Dodatek č. 1 ke Smlouvě o dílo č. S22/022H

ZMĚNOVÝ LIST / LSP2

Stavba:	FZÚ / HiLASE: Laserové pracoviště LSP CELL 2		
Číslo ZL:	ZL-1		
Číslo revize ZL:	Rev.3		
Předložení návrhu ZL:	Finální dodavatel (FD) -LaserTherm, objednateli (FZÚ/HiLASE) na kontrolním dnu	Datum:	4.5.2022
Projednání ZL:	TDI, FD a objednatel	Datum:	17.5.2022
Schválení ZL:		Datum:	17.5.2022

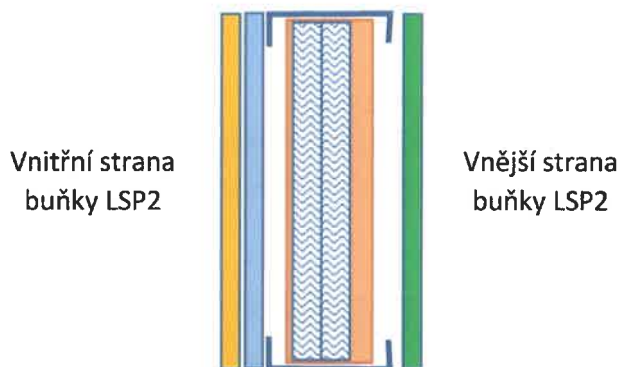
- Změna provedení skladby příček SK01, SK02 a dělicí příčky mezi buňkou a chodbou,
- Změna provedení demontovatelných segmentů SK03,
- Změna uložení odvodu pro dešťovou vodu,

Nová skladba příčky SK01 bude provedena:

- Profily pro sádrokartonové stavby šířky 100 mm se zvýšenou mechanickou pevností – profilu UA
- Z vnitřní strany buňky bude stěna tvořena dvojicí SDK 12,5 mm: 1 x ohnivzdorná, voděodolná deska 12,5 mm a 1x akustická deska 12,5 mm
- Z vnější strany bude stěna tvořena SDK deskou se zvýšenou mechanickou odolností
- Meziprostor bude vyplněn ohnivzdornou rohoží Fiberfrax Durablanket která je vyráběna ze žárovzdorných vláken s teplotní odolností 1250°C

-  Impregnovaná sádrokartonová deska Knauf RED GREEN GKF-I, tl. 12,5 mm
-  Modrá akustická protipožární deska Rigips MA DF Activ'Air tl. 12,5 mm
-  Fiberfrax Durablanket S (Sibral) tl. 38 mm (výplň základní konstrukce 2x)
-  Sádrokartonová deska Rigips HABITO H (DFRIH2), tl. 12,5 mm
